SUS 株式会社

製品仕様変更のご案内

このたび、『G-Fun サイト』掲載の下記製品につきまして、仕様変更を行いますのご案内させていただきます。2021 年 11 月 15 日ご注文分より切り替えを行います。

品番	SGF-0027	
品名	GFun フォールディングコネクタ	
	変更前	変更後
外観	 ゴム仕様 端面方向からボルト固定	 スパイラル仕様 側面方向からボルト固定 片側側面にコネクタ取り付け可
寸法	 10 10 35 70	 16.5 16.5 35 72

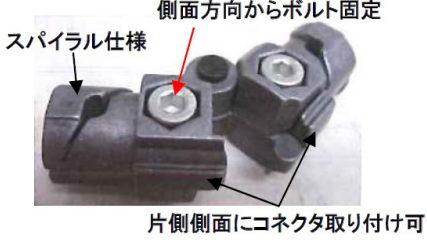
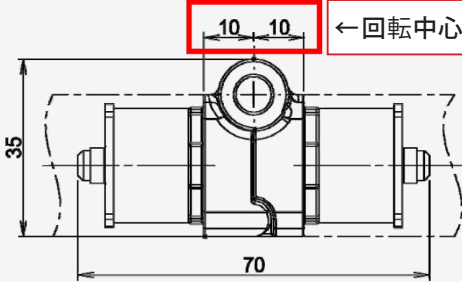
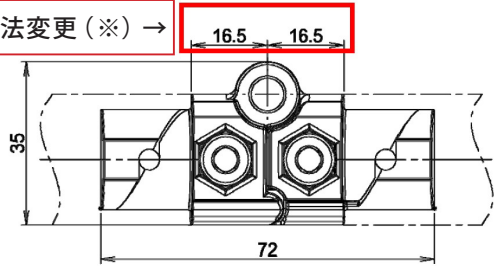
※構造変更にともない、回転中心からの寸法が変更になりました。

その為、フレームの取り付け寸法が変わります。

現行品から新規製品へ交換する場合は、フレームを取り外していただき 6.5mm ずつカットする必要があります。ご了承のほどよろしくお願い申し上げます。
